NOTICE DE SÉCURITÉ/NOTIFICATION

Sujet :	Système de positionnement du patient ExacTrac Vero : décalage incorrect de la table après correction de l'angle de l'anneau
Référence produit :	ExacTrac Vero 3.x
Date de la notification :	Le 13 octobre 2017
Émetteur de la notification :	Markus Hofmann, responsable de la matériovigilance
Numéro de réf. Brainlab :	CAPA-20171011-001985
Propos :	Conseil concernant l'utilisation du dispositif, modification du dispositif

Figure 1.
L'écart de cible maximal dépend de l'angle de correction de l'axe vertical et du décalage du patient après la correction mais avant la vérification

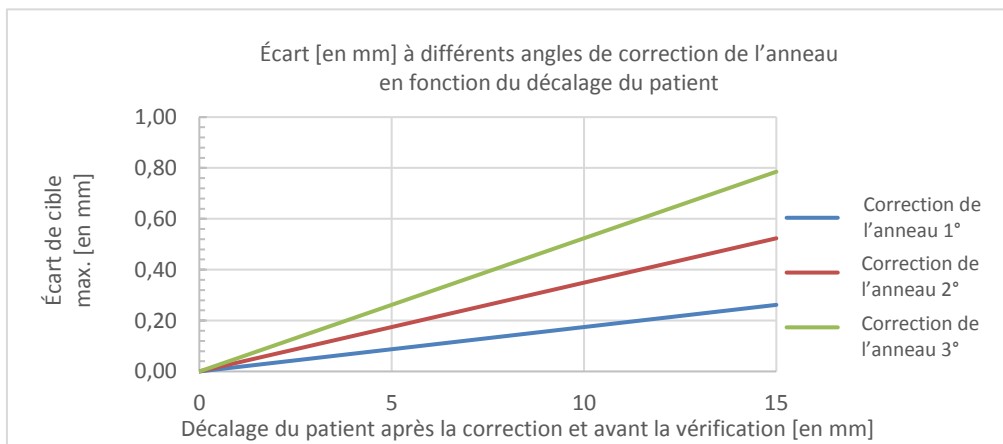
L'importance de l'erreur dépend de deux facteurs :

- L'importance de la correction appliquée à l'angle de l'anneau lors du positionnement du patient. Les faibles corrections apportées à l'angle de l'anneau sont moins concernées que les grandes.
- L'importance du décalage de la table pour compenser tout mouvement du patient sur la table entre la correction et la vérification. Les faibles décalages sont moins concernés que les grands.

Le tableau ci-dessous illustre l'écart de cible maximal potentiel obtenu si l'erreur survient (moins de 1 mm pour les angles d'anneau courants de 3° maximum et une correction de position inférieure à 10 mm avec la procédure I, sans vérification).

1. Après l'application d'un décalage de la table, acquérez toujours une image de vérification de la position du patient avant d'activer le faisceau d'irradiation.
2. N'utilisez pas la fonction *Virtual Isocenter* si une vérification de la position du patient sur l'isocentre de traitement n'est pas faisable.

Figure 3. L'écart de cible maximal dépend de l'angle de correction de l'axe vertical et de la distance entre l'isocentre virtuel et l'isocentre de traitement

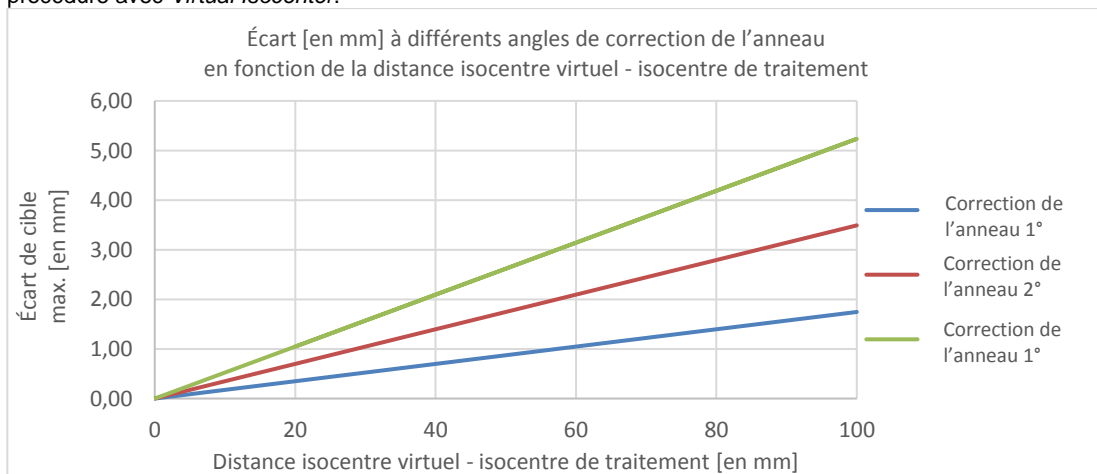
L'importance de l'erreur dépend de deux facteurs :

- L'importance de la correction appliquée à l'angle de l'anneau lors du positionnement du patient sur l'isocentre de traitement. Les faibles corrections apportées à l'angle de l'anneau sont moins concernées que les grandes.
- La distance entre l'isocentre virtuel et l'isocentre de traitement. Les faibles distances sont moins concernées que les grandes.

Le tableau ci-dessous illustre l'écart de cible maximal potentiel obtenu si l'erreur survient dans cette procédure avec *Virtual Isocenter*.
